Ettepanekud Aru ja Ado-Metsa kinnistute detailplaneeringu lähteseisukohtadele

Olete esitanud Transpordiametile ettepanekute saamiseks Tori vallas Aru ja Ado-Metsa kinnistute (katastritunnused 14901:001:0083 ja 14901:001:0197) detailplaneeringu (edaspidi *planeering*) lähteseisukohad. Lähteseisukohtadele oli lisatud detailplaneeringu joonis (lisa 1). Planeering on algatatud Tori vallavolikogu 21.01.2021 otsusega nr 302. Transpordiameti eellane Maanteeamet on väljastanud seisukohad planeeringu koostamiseks 11.12.2020 kirjaga nr 15-5/20/52794-2.

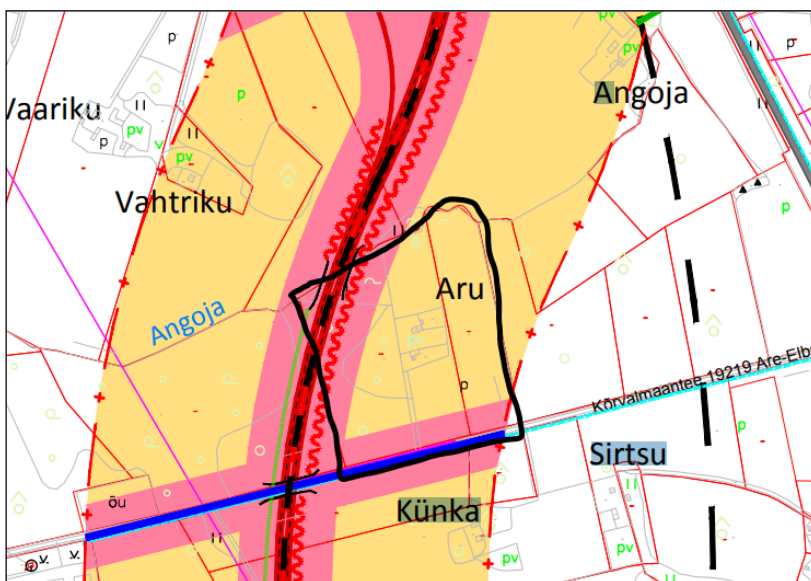
2. Veoautode ja busside parklate puhul soovitame arvestada järgnevate märkustega:
 - 2.1. Ohutuse vaatenurgast on mõistlik veokite ja busside parkimisalad üksteisest eraldada. Praeguses olukorras ei kujuta hästi ette, et bussitais inimesi näiteks veokite vahel bussist maha lastakse. Vähemasti võiks planeerida mõned raskeliiklusele mõeldud lühiajalised parkimiskohad, et kiiresti tanklas/söögikohas käia või inimesi ohutult bussi sisse/välja lasta.

- 2.2. Raskeliiklusele mõeldud parkimiskohad võiksid olla ühesuunaliselt läbitavad (tagurpidi manöövrid puuduvad) ning pääs igale parkimiskohale tuleks samuti läbi mängida.

- 2.3. Nii suure veokite arvuga parklas on mõistlik juba varakult mõelda ka lisavarustusele ja selle paiknemisele: jää- ja lumelükkamise tellingud, prügikonteinerid, lauad ja pingid, reovee tühjendamise ja vee täitmise võimalus, valgustus, parkla aiaga piiramine, 24h WC, lõõgastus- ja võimlemisvarustus jne.
